APPENDICE 1: Commissione IPPC – MATTM Richiesta di integrazioni (Protocollo n. DVA-2010-0011769 del 6 Maggio 2010)

1.0 Introduzione

Scopo del presente documento è quello di fornire le integrazioni richieste al Gestore, dalla Commissione IPPC del Ministero dell'Ambiente e della Tutela del Territorio e del Mare, nell'ambito del procedimento per il rilascio dell'Autorizzazione Integrata Ambientale per l'impianto Edison S.p.A. – Centrale Termoelettrica di Altomonte.

Figura 1: ubicazione e classificazione recettori nel Comune di Altomonte

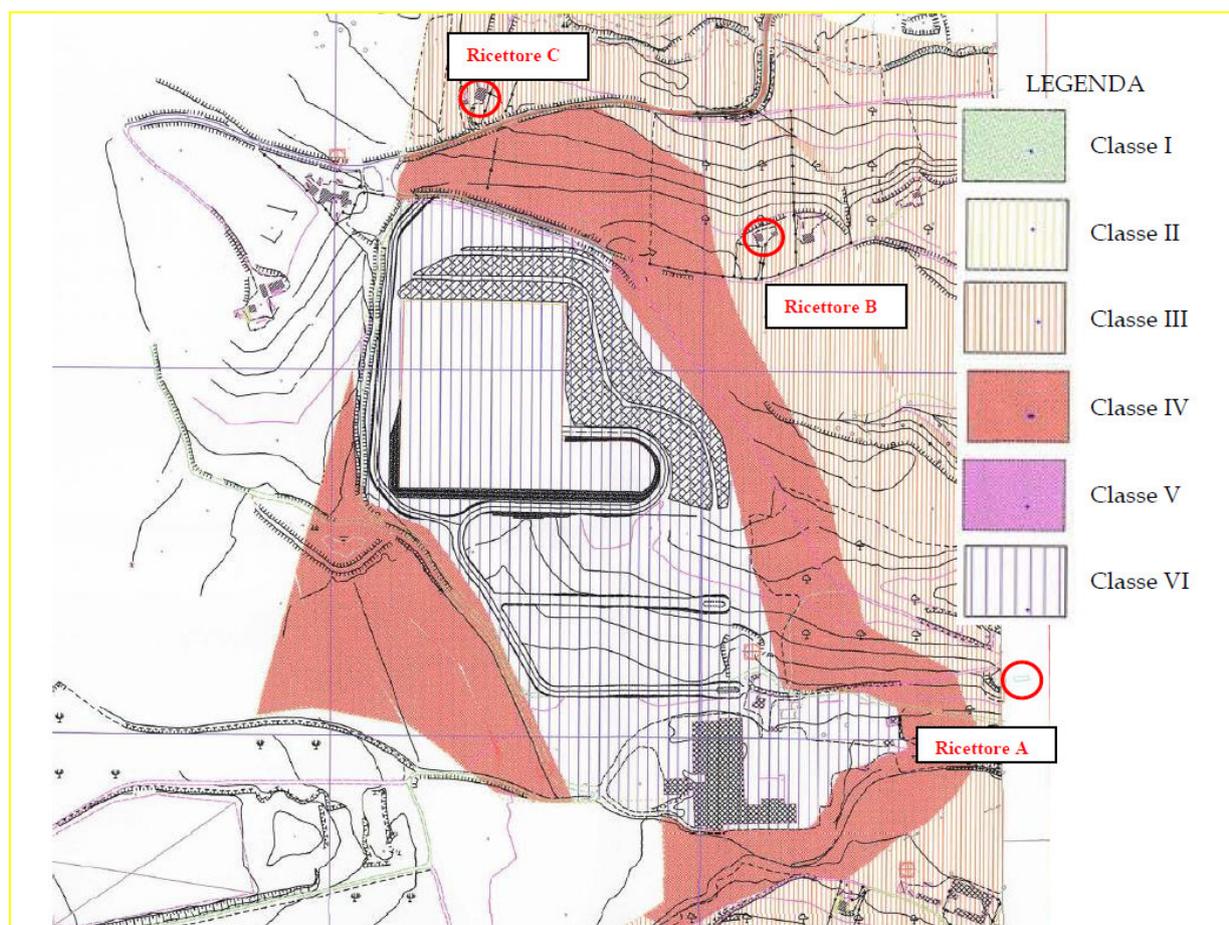
<p>Rumore</p>	<p>Approfondire la possibilità di realizzare opere di mitigazione del rumore per abbattere il contributo della centrale al superamento del limite differenziale nel periodo notturno rilevato nel Marzo 2006 in corrispondenza del punto di rilievo A.</p>	<p>Si ribadisce che il superamento nel periodo notturno del limite differenziale riscontrato nel punto A nel Marzo 2006 non è da attribuirsi al rumore prodotto dalla centrale, ma ad altra attività produttiva presente localmente e che opera a ciclo continuo. Nel corso delle misure eseguite, le immissioni sonore provenienti da tale altra attività produttiva situata a Sud rispetto al Castello di Serragiumenta, sovrastano il rumore proveniente dalla centrale Edison, situati a Nord Ovest, sino a renderlo inavvertibile.</p> <p>Si trasmette inoltre un aggiornamento dell'Allegato B24 "<i>Identificazione e quantificazione dell'impatto acustico</i>" con i risultati degli ultimi monitoraggi del clima acustico eseguiti in data 27-28 Aprile 2010 (Cfr. capitolo 6.0).</p> <p>Anche sulla base dell'ultima campagna di misura del clima acustico, si conferma quanto sopra e pertanto il Gestore non ravvisa l'opportunità di realizzare misure di mitigazione dell'impatto acustico generato dalla Centrale.</p>

Si riporta di seguito la “Relazione di monitoraggio di clima acustico” realizzata nei giorni 27-28 Aprile 2010 ai sensi della Legge 26 ottobre 1995 n.447 “Legge Quadro sull’inquinamento acustico”, con l’impianto Edison in regolare funzionamento.

Tale relazione evidenzia nuovi risultati e modifiche normative a cui fare riferimento, brevemente sintetizzate di seguito:

- Il Comune di Altomonte ha recentemente adottato il Piano di Zonizzazione Acustica Comunale, da cui si evidenzia che l’area in cui è ubicata la Centrale di Altomonte risulta classificata in Classe VI;
- Le aree abitative e quelle frequentate da comunità o persone più vicine ai futuri impianti sono ubicati nei territori dei Comuni di Altomonte e Firmo: l’unico recettore ubicato nel Comune di Firmo risulta classificato in “Tutto il territorio nazionale”, mentre i recettori ubicati nel Comune di Altomonte ricadono in Classe III, come mostrato in Figura 1;
- *“la Centrale di Altomonte rispetta i limiti acustici di zona e differenziali ai ricettori”.*
